Направляю Вам обращение субподрядной организации ЗАО «КВИП» №80 от 10.03.2026 по объекту «Город-спутник Смолевичи. Квартал №2. Средняя школа по генеральному плану №20» по вопросу требований к конструкциям дверей.

На объекте: «Город-спутник Смолевичи. Квартал №2. Средняя школа по г.п. №20» в подсобном помещении бара на первом этаже запроектирована установка внутреннего алюминиевого дверного блока типа ДВ4.

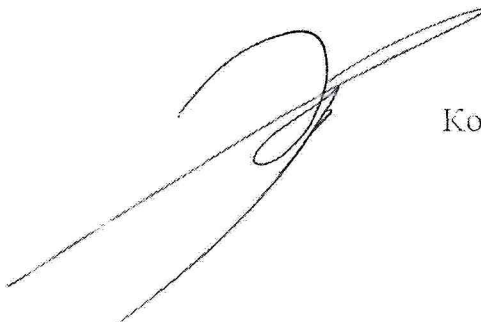
Данный тип дверей, согласно СТБ 2433-2015, устанавливается в помещениях, оборудованных охранной сигнализацией. Так как в таких помещениях в строящихся зданиях предусматривается установка внутренних деревянных дверей, а не алюминиевых, никто из производителей алюминиевых дверных блоков не имеет сертификата соответствия на ДВ4.

1. Заменить алюминиевый дверной блок поз.46 на деревянный.
2. Снять требование оборудования подсобного помещения 1.26 охранной сигнализацией.

3. Заменить алюминиевый дверной блок типа ДВ4 на ДВ3. Данные дверные блоки имеют абсолютно идентичную конструкцию и специальных требований к этим дверям ни проектная организация, ни Департамент охраны в г. Смолевичи в лице Жданова Максима Николаевича (тел. 8-017-76-214-07) не предъявляют.
